■環境レポート（検討項目・手法編）に対する岐阜県からの意見

■環境レポート（検討項目・手法編）に対する関係市町からの意見

■環境レポート（検討項目・手法編）に対する学識経験者及び関係者等からの意見

○水源地位位置図（縮尺：FREE）

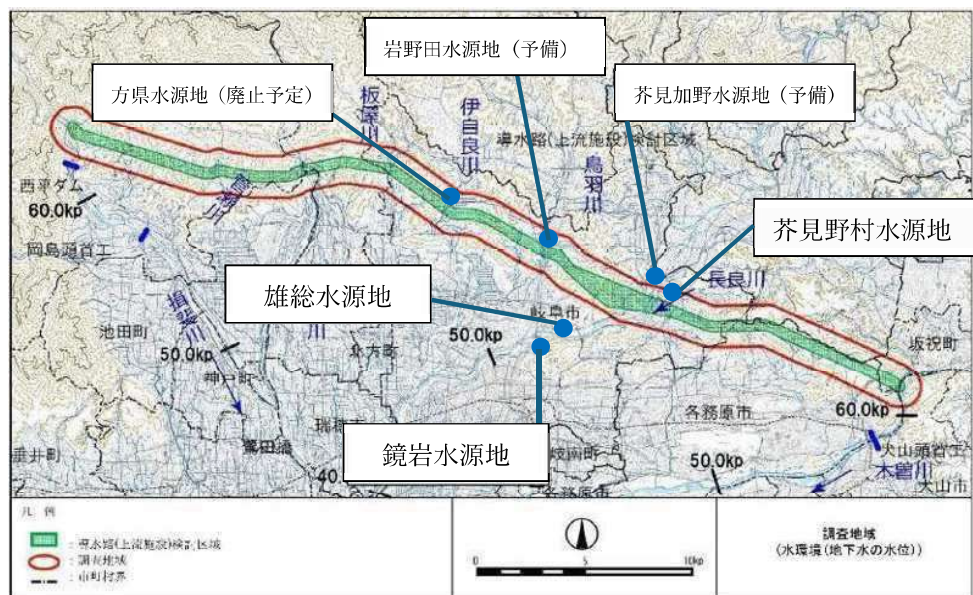
番 号	頁	内 容
128	第5章 水環境 - 03 第6章 水環境 - 01	5-4 5-14 6-7	<p>岐阜市では、水道事業の21箇所の水源地（予備水源地4箇所を含む。詳細は、別添のとおり）が、長良川の伏流水及び地下水を水源としており、基本的には塩素消毒のみで、利用者へ水道水として供給しております。このため、当該事業によるこれら水源地から供給する水道水の水質の悪化（濁り等の発生）や水量の低下などが生じた場合、市民生活及び社会経済活動に多大な影響を与えます。今回、提示された環境レポートでは、導水路の検討区域内並びに調査地域内やその周辺に、岐阜市の水道事業の水源地が位置しておりますので、岐阜市水安全計画（令和5年12月改訂）で定める水質を維持するとともに、安定して必要な水量の水道水を供給できるよう、導水路の整備中並びに稼働後も含めて、必要な調査を継続的に実施していただくようお願いいたします。あわせて、調査結果等についても、改めて、ご提示いただけるようお願いいたします。</p> <p>加えて、前回の環境レポート提示以降、長良川の河道掘削等による河川の流れ、河床等の変化や、近年の気候変動に伴う気温や水温の変化等、河川環境の変化などを踏まえつつ、現時点における最新の技術的な知見等を踏まえた調査検討を実施していただき、その結果を十分に説明いただきますようお願いいたします。</p> <p>※水源地について、参考資料①参照</p>
129	第5章 水環境 - 04 第6章 水環境 - 02	5-4 5-14 6-7	<p>鏡岩水源地（浅井戸：深さ19m、計画取水量：60,390m³/日）及び雄総水源地（浅井戸：深さ11～17m、計画取水量：49,460m³/日）は、長良川の伏流水を水源とし、基本的には、塩素消毒のみで水道水として、給水しています。導水路の整備中並びに稼働後の長良川の元来の伏流水、稼働後の長良川への導水が伏流水へ与える影響について、十分な調査・検討をお願いいたします。</p> <p>※水源地について、参考資料①参照</p>
130	第5章 水環境 - 05 第6章 水環境 - 03	5-4 5-14 6-7	<p>導水路の検討区域内並びに調査地域内やその周辺に、芥見野村水源地（深井戸：深さ52～53m、計画取水量：12,260m³/日）、方県水源地（深井戸：深さ50m、計画取水量：1,100m³/日）、岩野田水源地（予備水源地、深井戸：深さ32～50m、計画取水量：11,700m³/日）、芥見加野水源地（予備水源地、浅井戸：深さ12m、計画取水量：3,700m³/日）があります。つきましては、当該4箇所の水源地における井戸の揚水影響範囲が含まれるよう、第5章（5-13～5-15）に示された調査地域の拡大を検討いただくとともに、導水路の整備中並びに稼働後の地下水へ与える影響について、十分な調査・検討をお願いいたします。あわせて、当該水源地の施設（構造物）への影響（地盤の変化（沈下）等）についても、十分な調査・検討をお願いいたします。あわせて、当該水源地の施設（構造物）への影響（地盤の変化（沈下）等）についても、十分な調査・検討をお願いいたします。</p> <p>※水源地について、参考資料①参照</p>
